ANNUAL PREVENTIVE MAINTENANCE

TOSHIBA SEMICONDUCTOR (THAILAND) CO., LTD.

FACTORY: 304 INDUSTRIAL PARK

SUMMARY REPORT

รูปที่ 4 ก่อนนำกระดิกน้ำร้อนต่อ Phase C - E

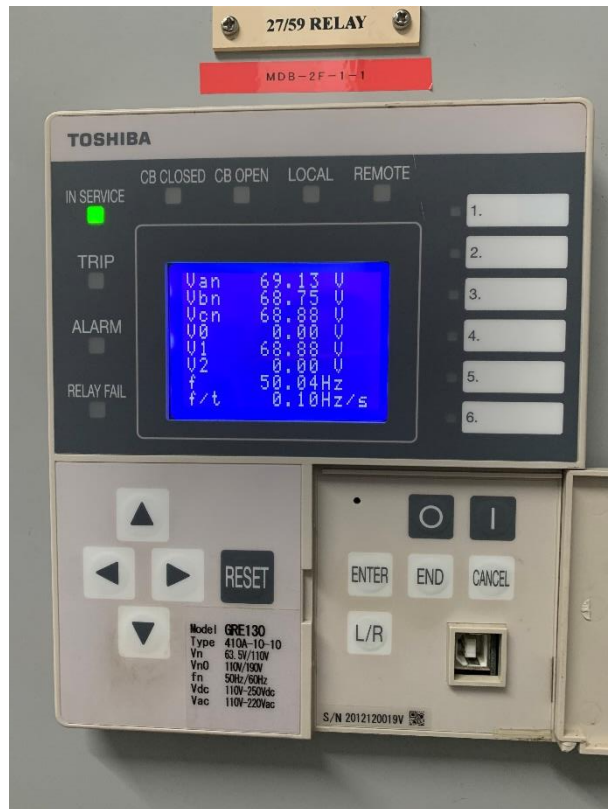
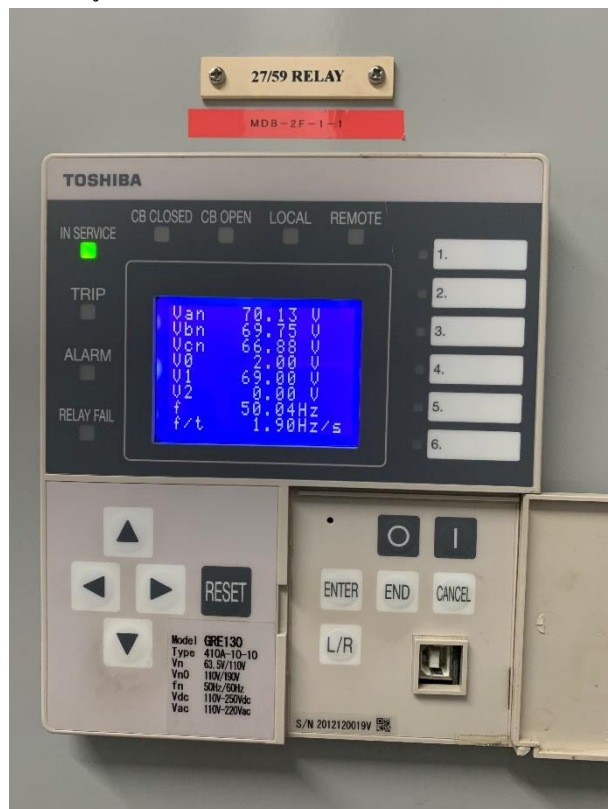
6. หาสาเหตุ ตู้ MDB 182 V Trip ด้วย Over voltage function เมื่อ Load ใน line ผลิตเพิ่มขึ้น

ทำการต่อ กระดิกน้ำร้อน Phase C กับ Ground พบว่า เกิด Over voltage phase AN , BN ตามรูปที่ 4 , 5

สาเหตุ PT ต่อ Y Y ลง ground – 400/110 เมื่อเกิด Ground fault จะทำให้เกิด Zero sequence voltage ทำให้ Phase A -E , B-E มีค่าสูงขึ้น สาเหตุการเกิด Ground fault มี 2

กรณี 1 ทาง Line ผลิตต่อ Phase กับ E ให้กับ Machine

กรณี ที่ 2 เกิด Harmonics voltage distortion สูงในระบบ

การแก้ไข -

1. หากทำการต่อ PT ที่ phase - Neutral Protective relay จะ Detect เฉพาะ Over or under voltage อย่างเดียว และจะไม่เกิด Over voltage เมื่อเกิด Ground fault (จะไม่ Detect zero sequence voltage)
2. ทำการวัด Harmonics voltage , harmonics current เพื่อพิสูจน์ว่า Ground current เป็น Harmonics current หลังจากนั้นจึงทำการแก้ไข โดยการออกแบบ Harmonics filter
